**CCR-VIA -- COMITATO DI COORDINAMENTO REGIONALE
PER LA VALUTAZIONE D'IMPATTO AMBIENTALE**

Giudizio n° 4124 Del 18/01/2024
Prot. n° 23/0407822 Del 05/10/2023

Ditta Proponente: FERROMETAL S.R.L

Oggetto: Progetto per la costruzione e successiva gestione di un impianto di messa in riserva e trattamento rifiuti non pericolosi

Tutela da dissesti e calamità

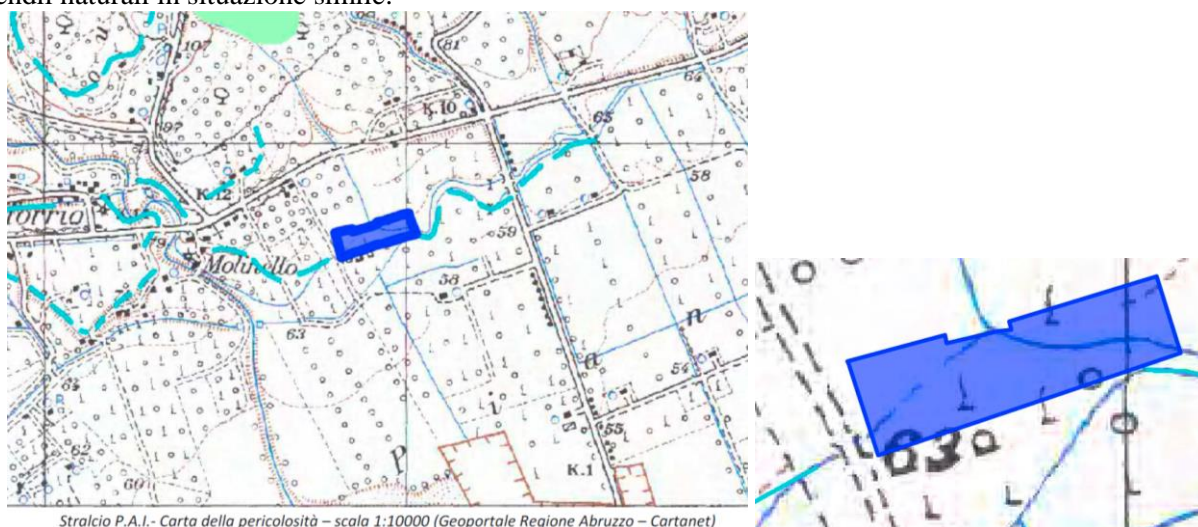
Tenuto conto che l'impianto è interessato da un graficismo di pericolosità di scarpata (Ps) ai sensi del PAI e che il Piano Regionale Gestione Rifiuti approvato con D.C.R. n. 110/8 del 02.07.2018, prevede, all'interno dei criteri localizzativi, un livello di prescrizione di tutela integrale per tutti gli impianti della Tabella 18.2-1 del PRGR interessati da tale vincolo, anche nelle relative fasce di rispetto;

Rilevato che per il vincolo Ps citato non sono cartografate le relative fasce di rispetto;

Considerato che la corretta procedura di trasposizione delle scarpate morfologiche del PAI, ai sensi dell'art. 20 comma 1 delle relative Norme di attuazione, si conclude con Deliberazione di Consiglio Comunale, come stabilito dalla vigente circolare prot. RA/132630 del 19.05.2015 del Commissario Liquidatore dell'Autorità di Bacino Regionale dell'Abruzzo;

In attesa della trasmissione da parte del proponente degli elaborati attestanti che il perimetro d'impianto non rientri all'interno della fascia di rispetto della scarpata, a valle della corretta trasposizione da parte del Comune di Notaresco ai sensi delle Norme di Attuazione del PAI.
